## 改善箇所説明図

基準不適合発生箇所

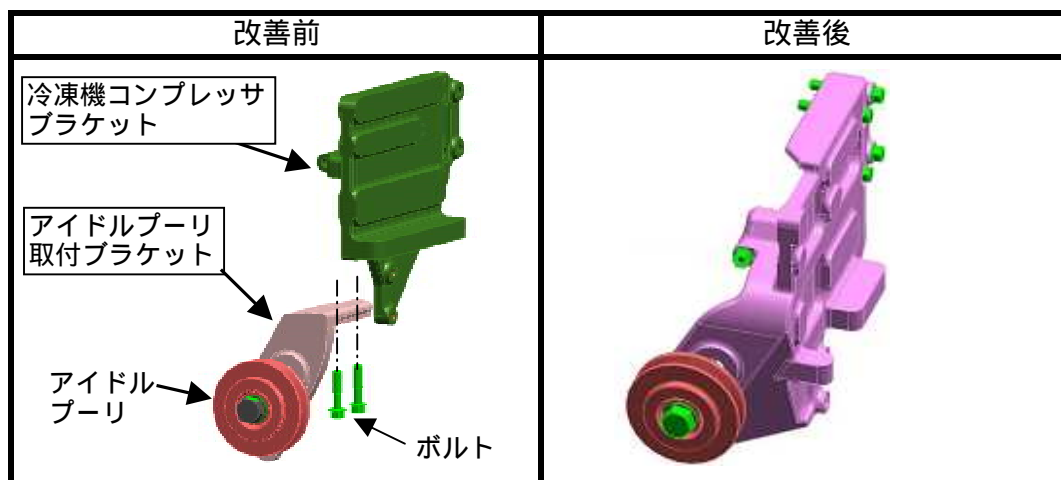
冷凍車架装を行う車両の原動機において、冷凍機コンプレッサ駆動ベルト用のアイドルプーリ取付ブラケットの取付強度が不十分なため、ベルト張力及びコンプレッサ駆動力等により、当該ブラケットと冷凍機コンプレッサブラケットの合わせ面が摩耗するものがある。そのため、そのままの状態で使用を続けると、当該ブラケット取付ボルトが折損し、最悪の場合、プーリ及びブラケットが脱落し、他の交通の妨げとなるおそれがある。

全車両、アイドルプーリ取付ブラケット及び冷凍機コンプレッサブラケットを対策品と交換する。
